設計・建設規格及び材料規格に関する日本機械学会への 説明依頼事項（その2）への回答

I 第1回会合資料に関するもの

1. 設計・建設規格

図 添付 4-A-2 M_t と厚さの関係

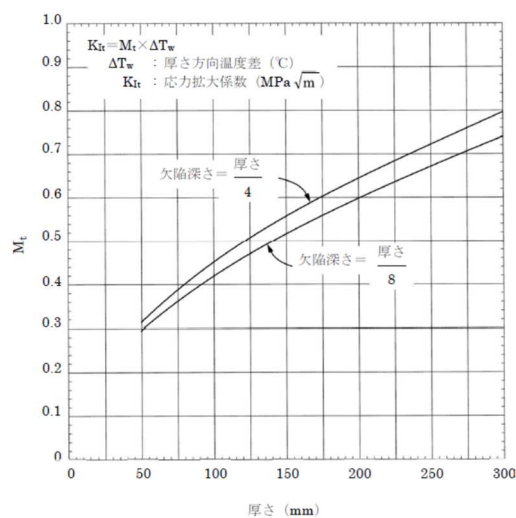
(a) 67 頁「7. 設計・建設規格 (第 I 編) 2020 年版までのその他変更点」において、No.13-1 に「K 値式の係数 M_t の線図を引用元の ASME Sec. III 及び JEC4206-2007 に合わせる。」とあり、「図添付 4-A-2 M_t と厚さの関係」が変更されています。2012 年版の図(左図)は「欠陥深さ=厚さ/4」の曲線が厚さ 300mm のときに $M_t \doteq 0.81$ を示していますが、2020 年版の図(右図)では $M_t \doteq 0.80$ を示しています。曲線の変更理由について説明してください。
 ((備考)に 2012 年版は $E = 2.0 \times 10^5 \text{N/mm}^2$ 、2020 年版は $E = 2.01 \times 10^5 \text{MPa}$ と記載されていますが、主たる対象である原子炉圧力容器の鋼材はモリブデン鋼又はニッケル合金鋼であり、材料規格 2012 年版の「Part 3 第 2 章 表 1 材料の各温度における縦弾性係数 ($\times 10^3 \text{MPa}$)」によると、分類番号 E1-3 又は E1-4 に該当するので、その値は 25°C 以上で 200 以下です。2020 年版で $E = 2.01 \times 10^5 \text{MPa}$ としたことが曲線変更の原因であれば、その数値を採用した理由を含めて説明してください。)

2012 年版の図は、2001 年の設計・建設規格制定時に ASME FIG. G-2214-1 に元に単位換算した線図となります。ASME はその後 SI 単位換算した図表類を追加しており、

2013 年追補発行時に最新版の ASME FIG. G-2214-1M を反映しました。したがって図の微妙な差異は単位換算に起因するものです。

縦弾性係数の E も単位換算に起因するものです。

図 GTN-3253-1 鋳造品の場合の感度校正方法
(DAC回路を使用しない場合)

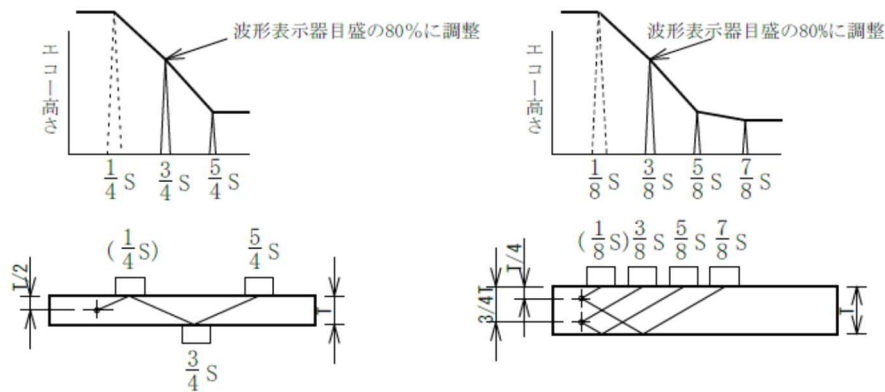
JEAC 4207-2016 では、DAC 回路を使用しない場合の DAC 曲線は「図-3200-6 突合せ溶接継手の基準感度の設定 (斜角法で試験部の厚さが 25mm 以下の場合)」及び「図-3200-4 突合せ溶接継手の基準感度の設定 (斜角法で試験部の厚さが 25mm を超え 51mm 以下の場合)」に示されています。「GTN-3253 鋳造品」の図では、表示器の全目盛の 80% に設定した 3 / 4 スキップ又は 3 / 8 スキップの点から左側はエコー高さに沿って実線で描かれていましたが、JEAC 4207-2016 の図では上記の点から左側を水平 (JEAC 4207-2008 では「GTN-3253 鋳造品」の図と同様) に実線表示しています。JEAC 4207-2016 を取り込んでいない理由と適切性について説明してください。

JEAC4207 を取り込んでいない理由は回答 (6) を参照ください。

DAC 曲線の描き方として、不感帯域の範囲で反射体 (25mm 以下の場合、 $T/2$ の反射体) からのエコーが取れない範囲は、近くのエコーが取れたプロット点の位置のエコー高さから平行に DAC 曲線を延長することが一般的になっています。従って、設計・建設規格のように記載例であっても、 $T/2$ 又は $T/4$ 位置の反射体

からのエコーが採取できない場合は、JEAC と同様な DAC 曲線を描くことが一般的であり、規格ユーザ側の混乱はないものと考えます。

解説図 PVB-3111-2 引張り及び曲げによる崩壊応力及び設計限界

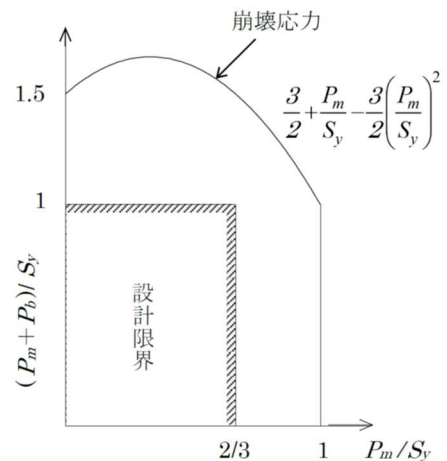
(18) 「(解説 PVB-3111) 各供用状態における一次応力評価」の1. (3)において、「PVB-3111(1)の設計条件における一次応力強さの制限の考え方は、次のとおりである。」として、次のように記載しています。

「材料の引張試験における状態を考えると、引張荷重が作用した場合、全断面における応力が降伏点 S_y に達したときに崩壊する。また、曲げ荷重が作用した場合について考えると、その応力分布は、解説図 PVB-3111-1 のようになる。すなわち、(a) の場合は、応力は中心軸からの距離及び曲げモーメントの大きさに比例して増大していく。(b) の場合は、材料の表面が降伏点に達し、塑性領域が断面の内部へと進行してくる。(c) の場合は、塑性領域が全断面に発達し、崩壊に至る。

一方、技術基準規則及び解釈の設計条件における一次応力強さは上図の(a)に示す応力分布であり、(b)及び(c)の応力分布は設計条件以外でのものと考えられます。解説の適切性について説明してください。

解説 PVB-3111 の1. (3)は、引張応力 P_m と曲げ応力 P_b が同時に作用した場合に全断面が塑性する崩壊応力に対して、設計条件の設計限界をどのような安全マージンで設定しているか（解説図 PVB-3111-2 参照）を解説しているものです。ご指摘の「」書きの部分は崩壊応力について解説している部分であり、設計条件に対して塑性を許容するという意図の記載ではありません。

図 PPC-4010-6 クラス 2 配管 管又はネックリングにベローを取り付ける
 継手の溶接部

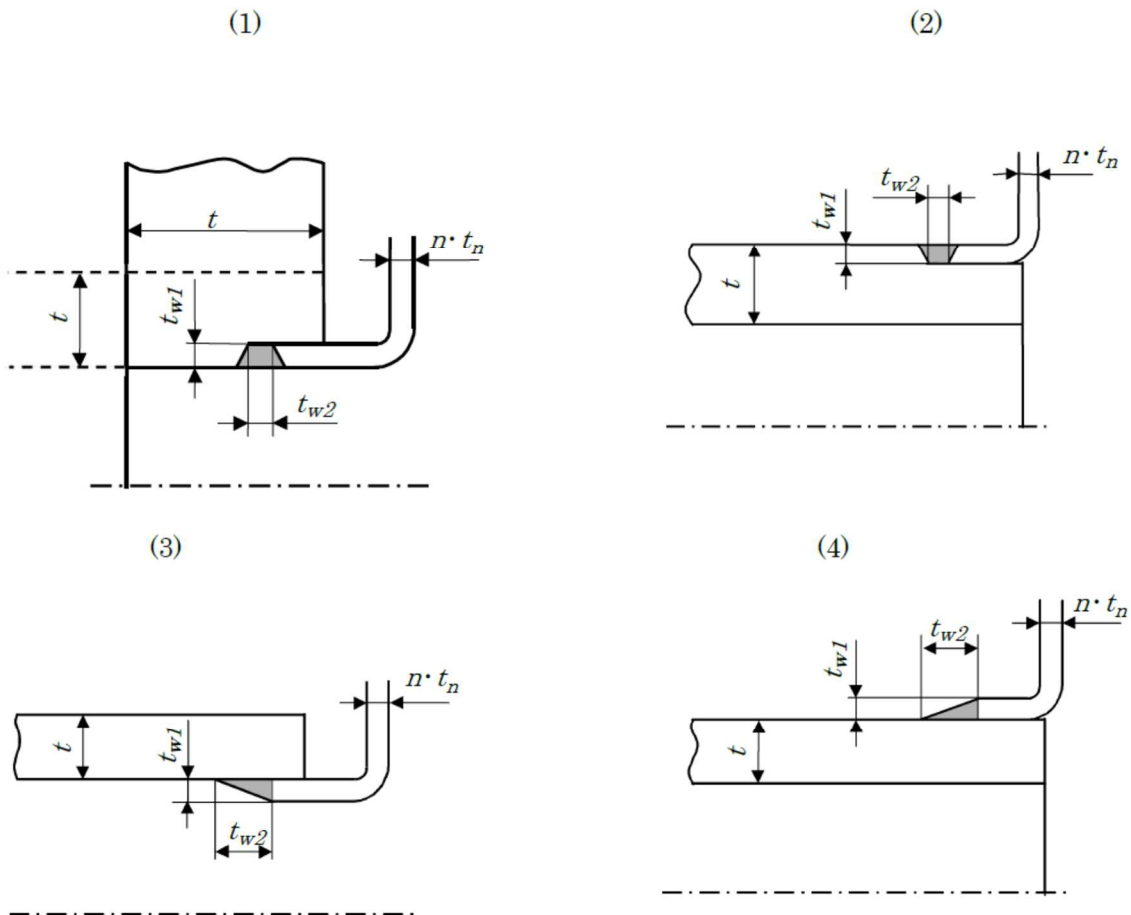
(53) 伸縮継手を配管の一部として使用するには、ばね定数が必要です。「図 PPC-4010-6 クラス 2 配管 管又はネックリングにペローを取り付ける継手の溶接部」に示す(1)～(4)の図の伸縮継手のばね定数(6成分)の算出方法について説明してください。さらに過度の変形による座屈の防止も必要と思われませんが、疲労評価のみとする規定の適切性について説明してください。

設計・建設規格の中では伸縮継手のばね定数を規定しておらず、規格使用者の判断にて定めることとしています。また、座屈評価も同様に設計・建設規格には定めておらず、必要に応じて規格使用者の判断により評価を実施することとなります。なお、これらは告示 501 号でも同様です。

図 PMC-3340-3 軸垂直割り軸対称ケーシングをもつ多段ポンプのケーシングボルト回りの形状

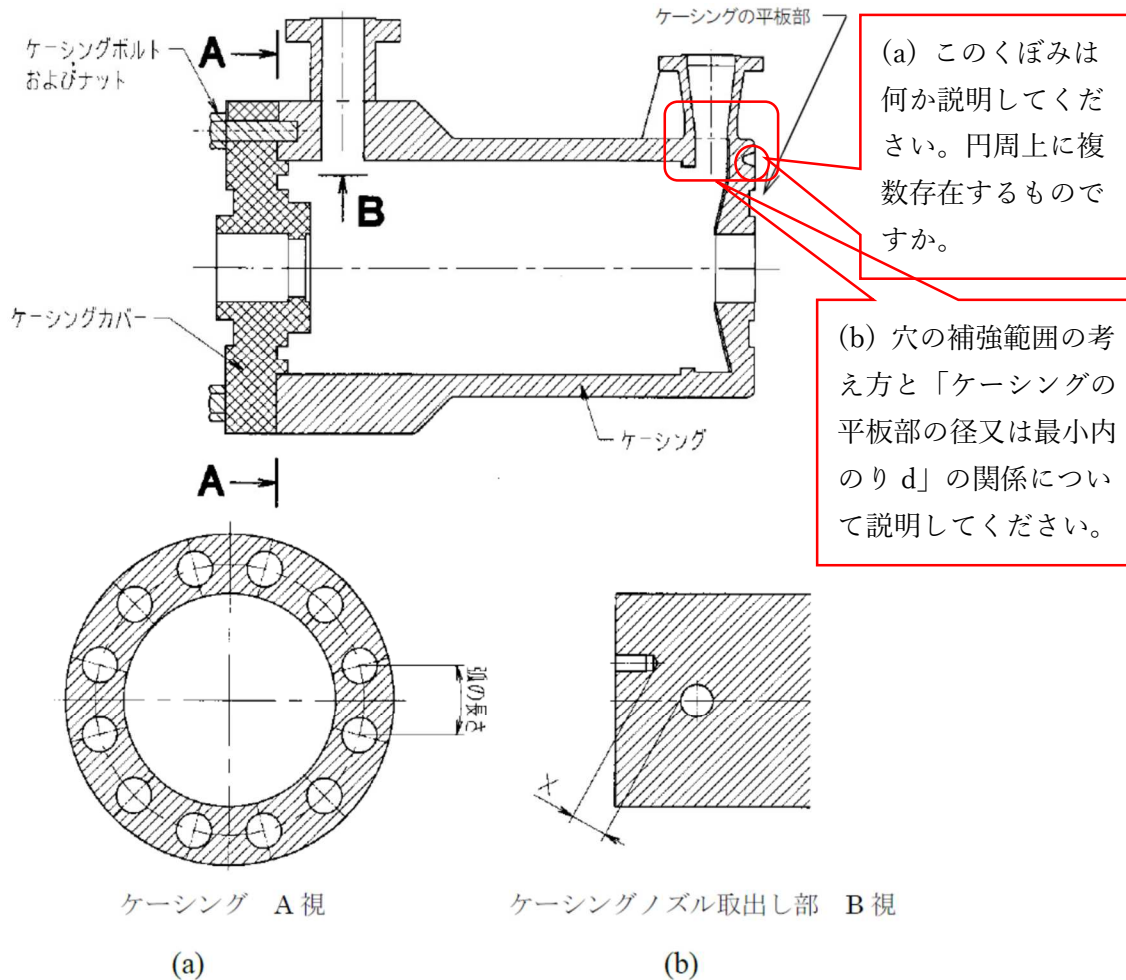
(59) 「図 PMC-3340-3 軸垂直割り軸対称ケーシングをもつ多段ポンプのケーシングボルト回りの形状」に示す「ケーシングの平板部」における厚さ t の採り方を説明してください。また、下図の質問についても説明してください。

「ケーシングの平板部」における厚さ t は、平板部の中で最も薄い箇所の肉厚を取ります。

図 PMC-3340-3 の質問に対する回答は以下の通りです。

- (a) くぼみの様に見えるのはケーシングと平板の溶接部です。ハッチングを施していないため、くぼみに見えていますが、溶着金属で埋められています。
- (b) 平板とノズル肉厚は独立して評価をしています。ポンプでは穴の補強範囲についての規定はありませんが、同様の補強を吸込口、吐出口の厚さの規

定（PMC-3330）により補っています。平板については、PMC-3410 に規定している通りです。

図 PMC-3320-1 1重うず巻ポンプであって、ケーシングが軸垂直割りであるもの

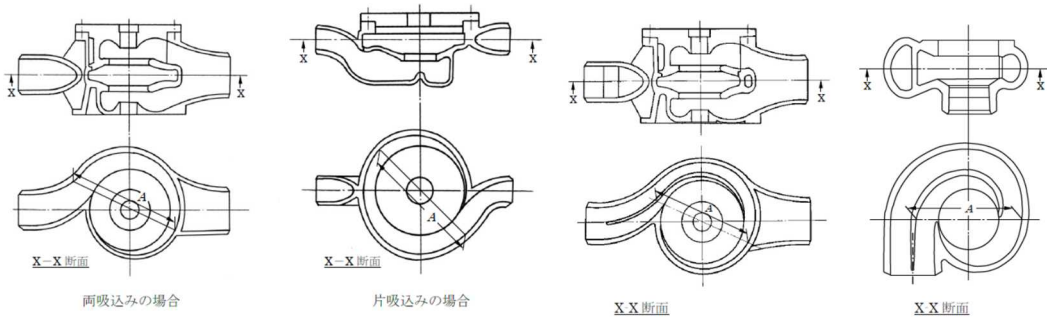
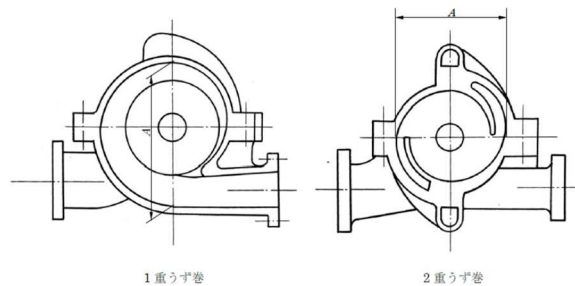
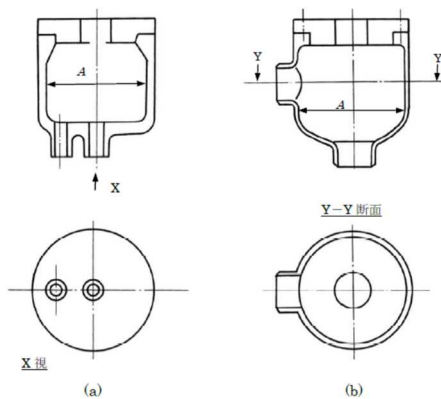
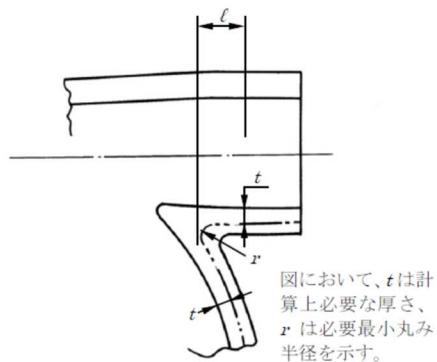
(60) 「PMC-3320 ケーシングの厚さの規定」において、(PMC-3) 式に規定する寸法 A は「図 PMC-3320-1 から図 PMC-3320-6 までに示す寸法」と規定され、各図に寸法の採り方が図示されていますが、どのような位置とすべきかは規定されていません。各図の寸法 A の採り方は、その位置が「圧力が作用する内のりの最大値」であることが必要と思われませんが、寸法 A の採り方を規定していない適切性を説明してください。

寸法 A は個別のポンプ形式に対して適切な寸法 A の採り方を規定していま

す。本規定は、(解説 PMB-3310)に記載の通り、ASME を参考にしつつ、「A 寸法をケーシング断面の最大内径にとれば、他の形式のケーシングにも適用できる」との考えにより定めています。なお、「将来ここで規定した以外のケーシングを採用する場合は、これらの例を参照して A 寸法を定める」ことも要求しています。

(j)

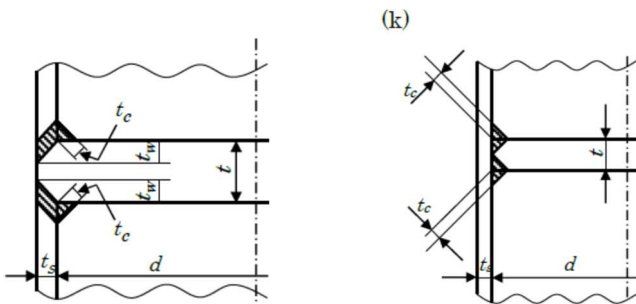
(65) 「PMC-3410 ケーシングカバー及びケーシングの平板部の構造強度の規定」において、「表 PMC-3410-1 K の値」の取付け方法(j)の下段の図(左図)及び(k)(右図)は、ケーシングの1断面を切断して平板を取り付けるような形状ですが、ポンプの構造として事例を示してください。

容器や配管で使用できる形状はポンプでも規定しておりますが、上記の(j)、(k)、(l)に相当する溶接については、現状のJSMEクラス2及び3のポンプにおいて適用事例は把握していません。なお、一般産業向けのポンプにおいては、(k)や(l)に相当する溶接が適用される場合があります。

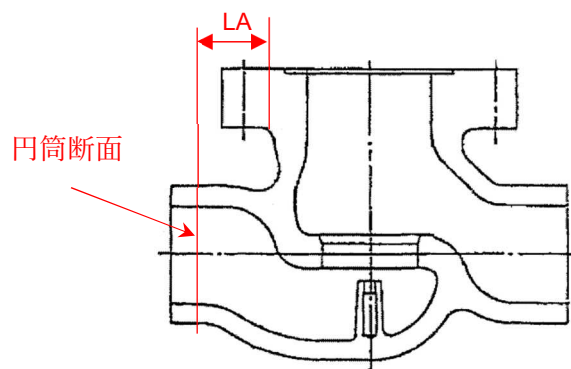
(69)「図 VVB-3330-1 応力評価における金属部の厚さ、断面係数及び極断面係数」において、弁の5断面の一つ(下図)のA-A断面は下半分が円筒形の一様断面形状に作図されていません。このような断面に極断面係数を適用する妥当性について説明してください。

実際の玉形弁の形状は下図の通り、A-A断面は円筒形の一様断面形状となるよう設計されています。

図 VVB-3411-1 r_1 : ネック部と流路部の交わる部分のすみの丸みの半径

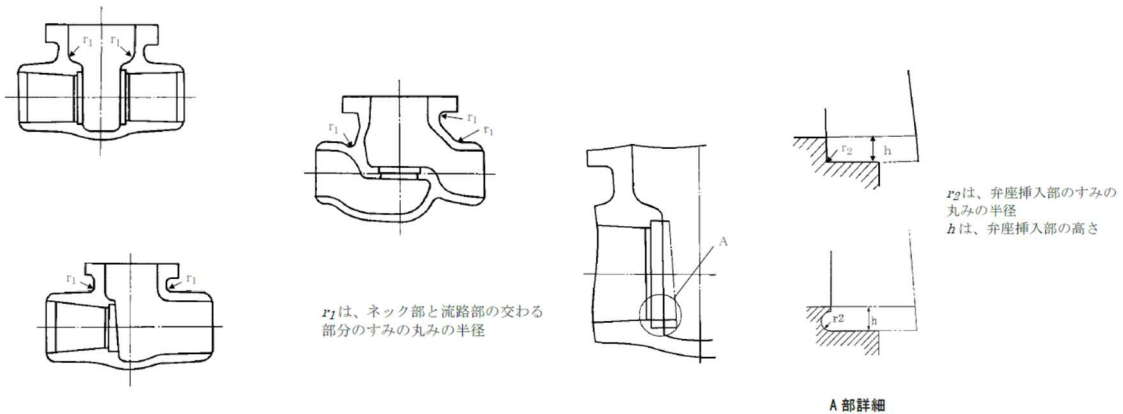
(70) 「VVB-3411 外部、内部の交差面の隅部」において、弁箱のネック部と流路部の交わる部分のすみの丸みの半径 (図 VVB-3411-1 r_1 : ネック部と流路部の交わる部分のすみの丸みの半径) を求める際の「厚さ」を弁箱の「厚さ」から「計算上必要な厚さ」に変更し、弁箱の弁座挿入部のすみの丸みの半径 (図 VVB-3411-2 r_2 : 弁座挿入部のすみの丸みの半径、 h : 弁座挿入部の高さ) を求める際の「厚さ」を「弁箱の厚さ」から「計算上必要な厚さ」に変更されていますが、変更の妥当性について説明してください。

VVB-3411 の規定は告示 501 号を踏襲したものです。告示 501 号の当該箇所は第 82 条で規定されており、第 82 項 1 項で計算上必要な厚さを規定しており、第 2 項にて“前項に規定する厚さの”と規定され、ここでいう“前項に規定する厚さの”とは第 1 項の計算上必要な厚さであり、VVB-3411 と同様の規定となっております。
